## Följebrev till typgodkännande 0352 Raupiano plus

I och med att Rehau AB har utfärdat ett nytt typgodkännande den 2/2-2015 på det mineralfyllda spillvattenröret Raupiano Plus så träder vissa förändringar i kraft.

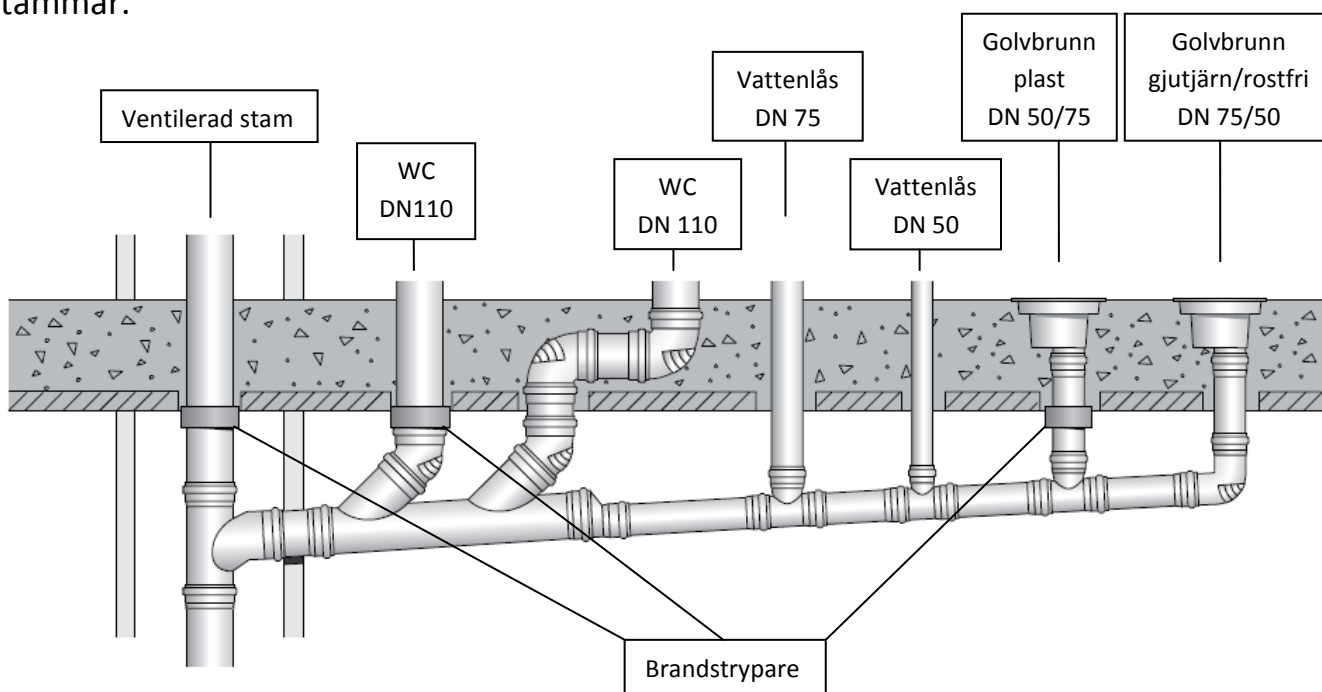
I illustrationen nedan så kan ni se olika tillvägagångssätt för ett montage vid brandkravet EI60 och genom ett betongbjälklag  $\geq 200\text{mm}$ .

Som framgår av illustrationen så **krävs det inga brandstrypare** vid anslutning av rör i dimension 75 mot golvbrunn i gjutjärn eller rostfritt, vid anslutning av rör i dimension 75 mot vattenlås, vid anslutning av rör i dimension 50 mot vattenlås samt vid anslutning av rör i dimension 110 med två böjar i bjälklaget mot WC.

Där det **behövs brandstrypare** är vid anslutning av rör i dimension 75 mot golvbrunn i plast, vid anslutning av rör i dimension 110 med rak genomföring mot WC samt på stammar.
